Assunto: Contribuição para a Consulta Pública MME nº 146/2022 (“CP 146/2022”)

**Consultoria Especializada para
Apoio à Elaboração de Contribuição à
CP Nº 146 DE 14/12/2022:
Propostas Metodológicas para o tema "Separação
Lastro e Energia"**

CONTRIBUIÇÕES – SUMÁRIO EXECUTIVO

Figura 1 - convergência do CVaR de CMO no PDE 2030

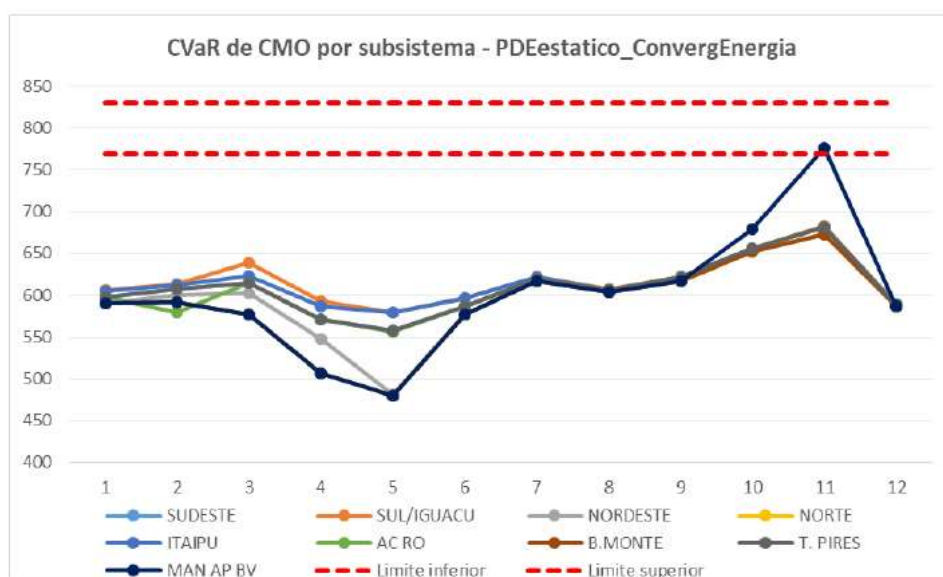
No ajuste do sistema e definição da “carga crítica”, diferentemente da ótica adotada pelo Planejador na NT 134, que adota o critério de proporcionalidade da carga entre todos os submercados considerados nas simulação, sugere-se inserir uma cláusula metodológica para permitir o não atendimento de critérios quando isto for uma ocorrência em ponto restrito do SIN, por exemplo: Submercado com representatividade de demanda ou de geração, inferior a um determinado percentual, a ser definido em estudos específicos, como por exemplo, inferior a 5% da demanda ou 10% da capacidade de geração do SIN.

Para essas situações, deve-se prever um estudo específico de Planejamento, que proponha soluções locais para enquadrar o Subsistema em foco nos critérios. A Figura 1 a seguir, apresenta a convergência do CVaR do CMO para o PDE 2030, onde se observa que o sistema Manaus foi o único a violar o limite de 800 R\$/MWh em um único mês (novembro) para o caso estático de convergência da carga de energia.
